ORD. N° : 1048
ANT. : Carta 2° ingreso etapa N° 3 de fecha 25 marzo 2026.
MAT. : Envía observaciones 2° ingreso etapa N° 3 de la LP. N° 33-2024 Diseño Reposición Paseo Centro Cívico Almirante Latorre, Mejillones.
ADJ. : No hay

Por medio del presente, se remiten las observaciones surgidas de la revisión al 2° ingreso de la etapa N° 3 del contrato LP. N° 33 - 2024 diseño "Reposición Paseo Centro Cívico Almirante Latorre, Mejillones"; ingresado para revisión el 25 de marzo 2026.

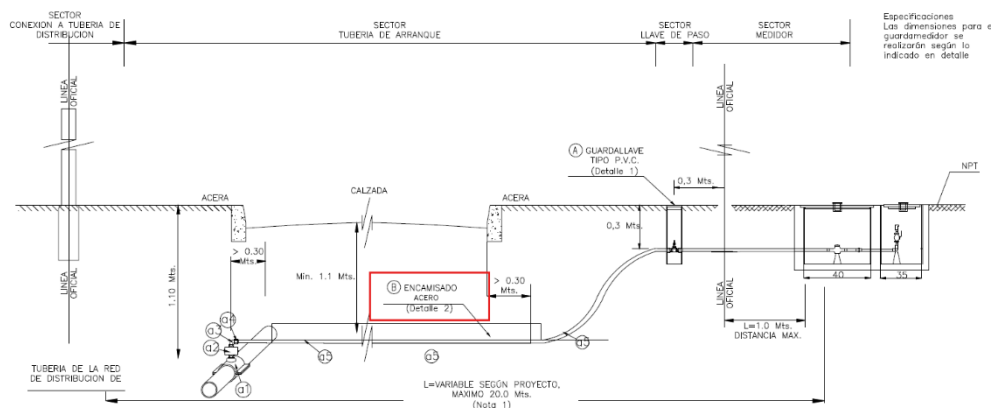
-Actualizar presupuesto y memorias, calculo, presiones, sistema general, según corresponda en razón de observaciones realizadas.

RESP IMM: Se mantiene observación, existen incongruencia entre presupuesto de especialidad de agua potable, con el presupuesto general de la misma especialidad, se solicita corregir o aclarar. Además, se requiere incluir partida de aspersores y encamisado.

RESP CONSULTOR: Se acoge observación y se subsana.

RESP IMM: Se subsana observación.

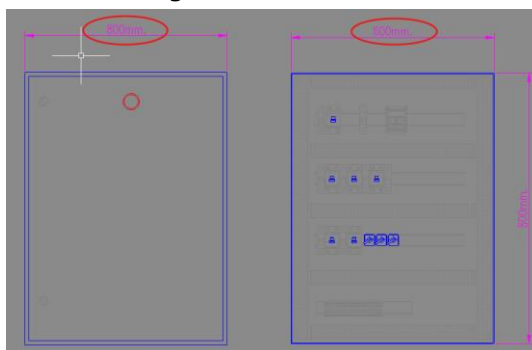
-Se deben considerar y detallar en el presupuesto todas las instalaciones sanitarias y elementos complementarios para el óptimo desarrollo de la iniciativa, los cuales deben ser valorizados y descritos en las especificaciones técnicas del proyecto.

RESP CONSULTOR: Se acoge observación y se subsana.

RESP IMM: Se mantiene observación.

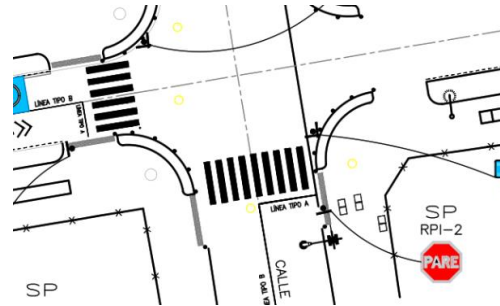
- En plano de señalización, se requiere se indiquen y dibujen señaléticas verticales normativas de tránsito y las de señaléticas de calles de Mejillones.

RESP IMM: Se subsana observación.

-En plano Señalización 01, se observa lo siguiente:

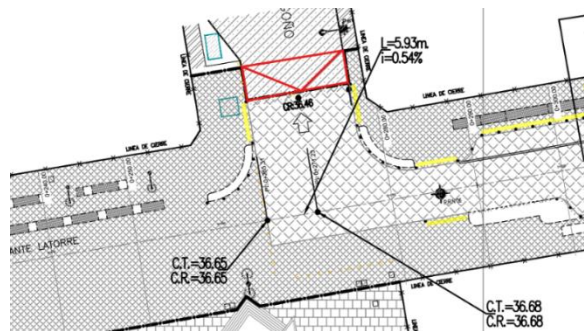
- Deberá corregir cruce peatonal, ya que se encuentra desplazado de los cruces peatonales correspondientes.
- En esquinas agregar demarcación o línea amarilla de los 10 mts de "No estacionar".

RESP IMM: Se subsana observación.

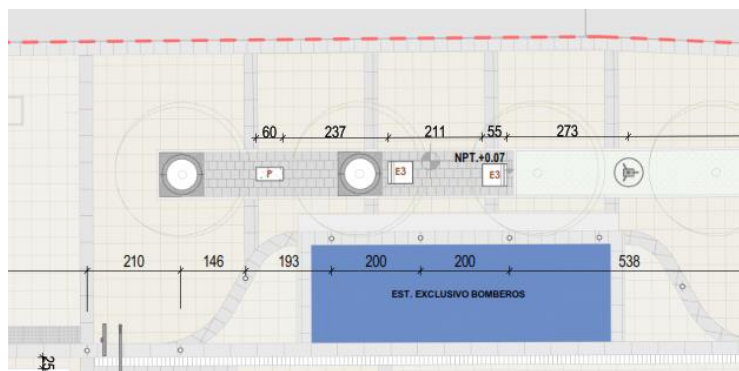
-En plano Pavimentación 01, agregar y corregir los rebajes vehiculares en zona de calzadas. Además, deberá estudiar la pendiente de estos rebajes vehiculares, ya que también transitan vehículos mayores en el sector, lo cual, puede afectar el largo de la pendiente en dichos sectores de ingreso.

RESP IMM: Se mantiene observación.

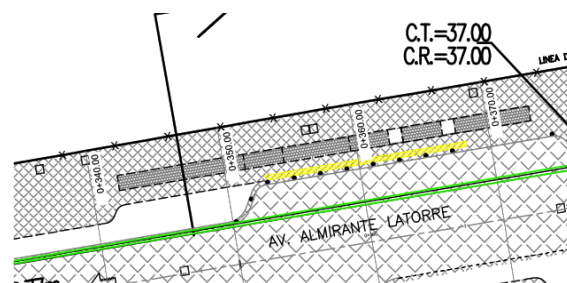
-Según plano de arquitectura, se da a entender un patrón de pavimentos y diferencias. Es necesario incluirlo dentro de las materialidades en Plano pavimentación 01.

RESP IMM: Se mantiene observación.

Plano agua lluvia:

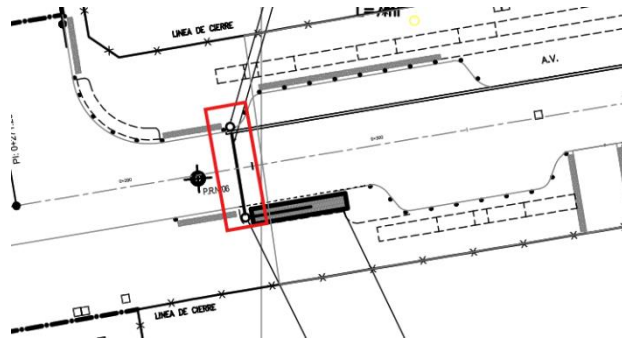
-En plano agua lluvia 01, desarrollar escantillón o corte de tubo HDPE. Esto con sus cotas y profundidad correspondiente.

RESP IMM: Se subsana observación.

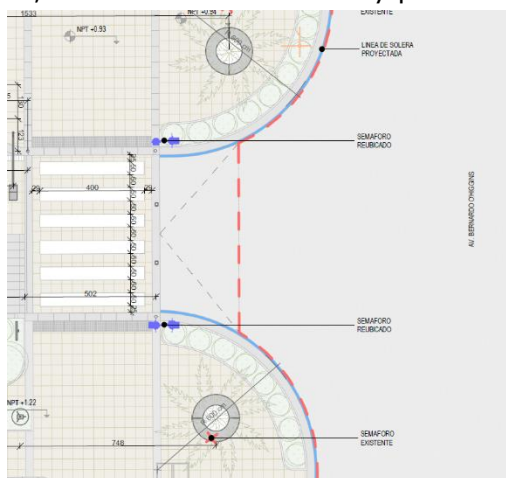
-En el presupuesto final, deben considerar los costos directos, Gastos Generales, Utilidad, valores netos, valor IVA, y presupuesto con los montos finales.

RESP CONSULTOR: Los valores ya vienen incluidos con los costos directos, gastos generales, valores netos y valores IVA. Se les aplica un factor de 1.92 que es la sumatoria entre esos costos.

RESP IMM: Se mantiene observación, deberá realizar presupuesto según lo indicado.

ACC 01-02

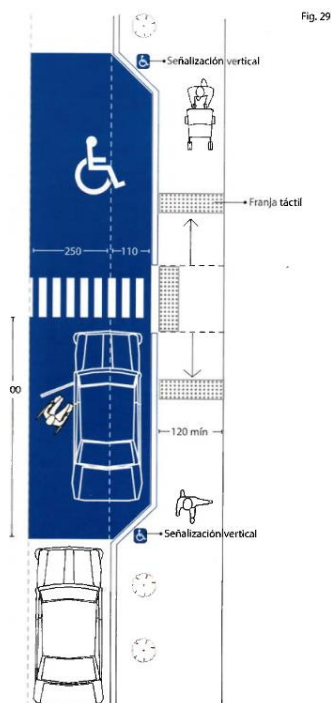
- Modificar la gráfica del estacionamiento accesible, por la imagen de referencencia. Se reitera.

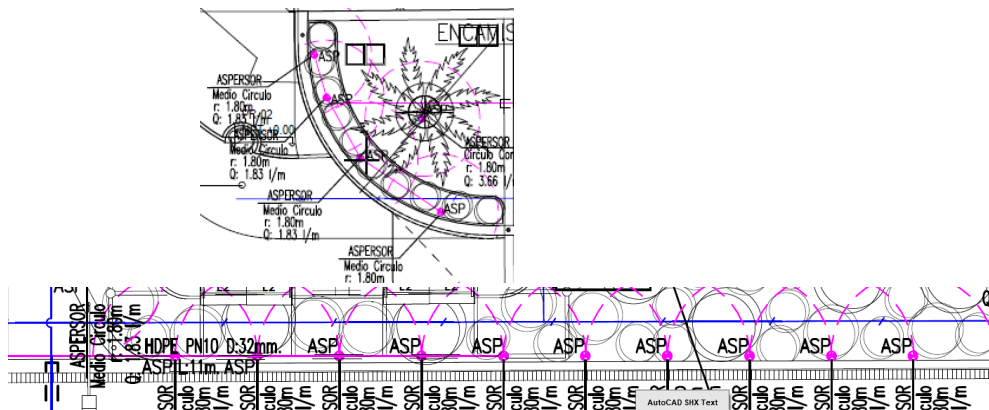
Todas las instalaciones se ejecutarán conforme a los planos del proyecto y a las presentes Especificaciones. El sistema funciona con presión de la Red de Agua Potable con distribución por medio de cañerías de PPR PN10 alimentando mangueras de riego de 25 metros de longitud.
 - 4. Describir funcionamiento de programación.
- c. Planimetría.
 - i. En cuadro de Justificación de MAP, debe referirse al tramo en lámina.
 - a. R: Subsanado 07/04/2026.
 - ii. Aclarar Cuadro de artefacto por cada tramo.
 - a. R: NO Subsanado 07/04/2026.

iii. Modificar cuadro de piezas especiales.

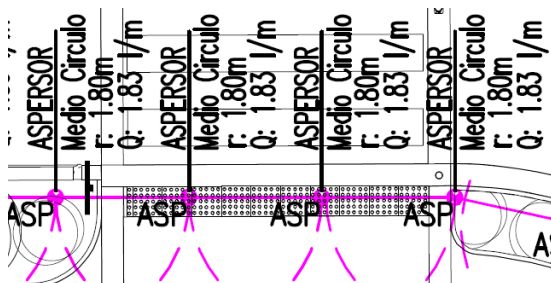
iv. Agregar descripción de la línea de distribución.

v. Proyectar aspersores solo en áreas verdes.

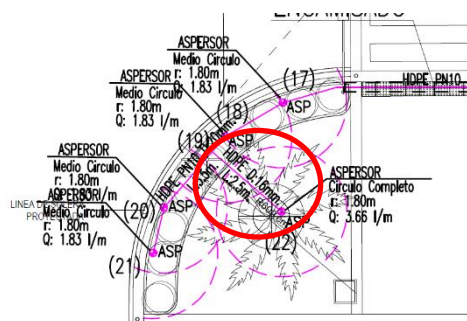
vi. Agregar cuadros de cálculos por válvulas.

vii. Se proyecta HDPE D:16mm, cubicar, valorizar y especificar.

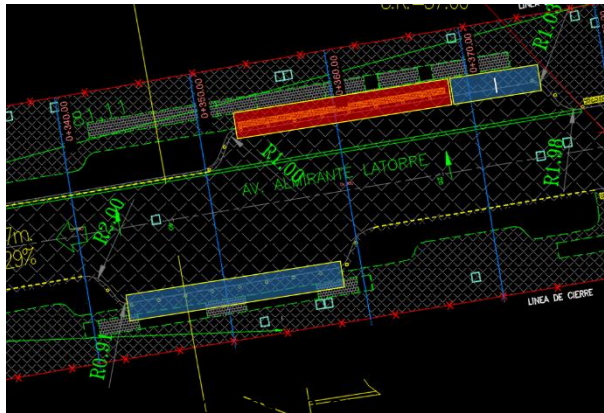
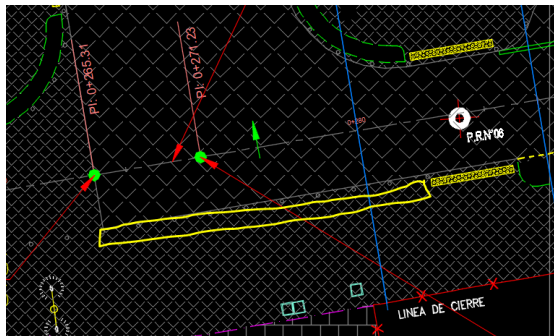
2.2.3. Proyectar baldosa podotáctil en el límite de la acera con la calzada, alineada con los bolardos.

SERVIU: Se reitera, no proyecta baldosa podotáctil en bordes de calzada.

SERVIU II: Falta proyectar algunos tramos expuestos a calzada.

R: Se proyectan baldosas podotáctiles en cruces de calzadas y tramos expuestos a calzada.

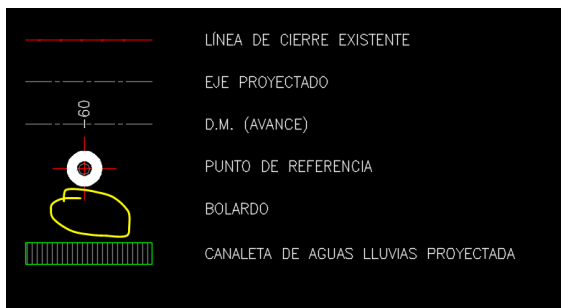
2.2.4. Indicar bolardos en el diseño en planta y a simbología.

SERVIU II: Falta incorporar detalle de dimensiones de los bolardos y su instalación.

SERVIU III: No presenta bolardo en simbología.

R: Se atiende observación

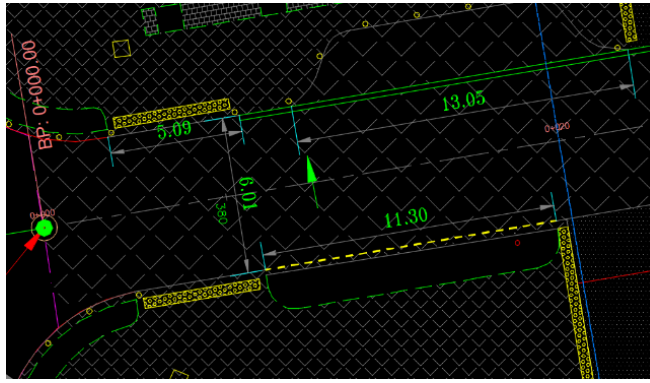
2.2.5. Acotar largos y ancho del diseño geométrico.

SERVIU II: Se reitera, debe indicar dimensiones de calzada, acera, cruce peatonal, Acceso vehicular, veredón, etc. considerar imagen de referencia.

SERVIU III: Se reitera.

R: Se atiende observación y se incorporan medidas.

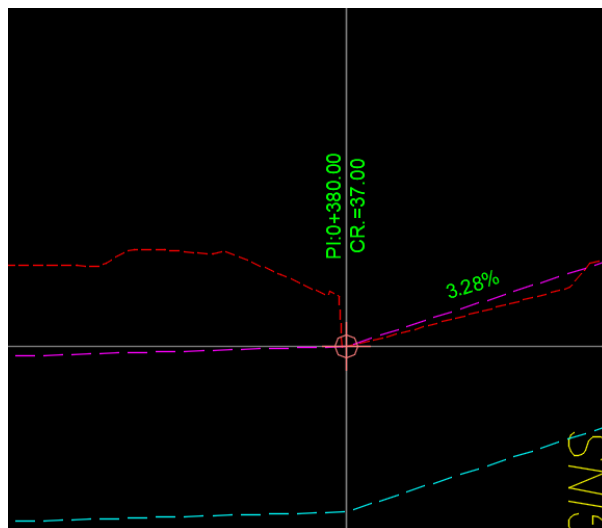
2.3.3. Punto de quiebre debe considerar una curva vertical por diferencia entre pendientes.

SERVIU III: Se reitera.

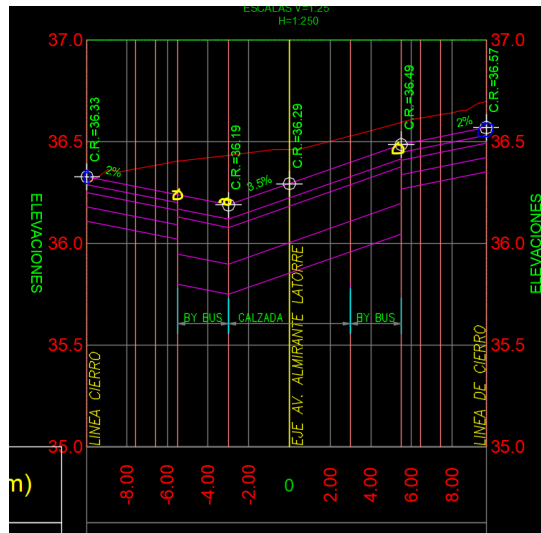
2.4.1. Debe presentar perfiles transversales indicando anchos de aceras, calzadas, cota terreno, cota rasante del eje y cota de los costados de la calzada, corte y/o relleno relativo a cada perfil. Presentar un perfil cada 20 metros.

SERVIU III: Incorpora 5 perfiles, lo cual es insuficiente. Además, debe limpiar el dibujo ya que se visualiza un exceso de líneas que no queda claro que significan. Mostrar solera en el perfil, indicar la cota del eje y extremos de la calzada (circulo amarillo) y la cota de los extremos de la acera (circulo azul).

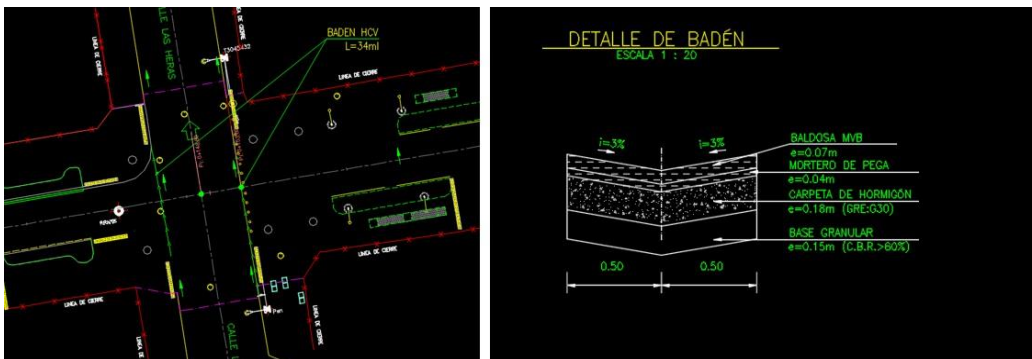
2.5.1. Mostrar perfil completo de cómo quedaría el badén en Calle Las Heras y en todas las calles donde proyecte badén.

SERVIU II: Se reitera, el detalle mostrado no aclara como atravesará el badén el flujo proveniente aguas arriba de Calle Las Heras.

SERVIU III: Se reitera, el badén en planta muestra flujo a dos aguas (bombeo a dos aguas) mientras que el detalle indica bombeo hacia el eje.
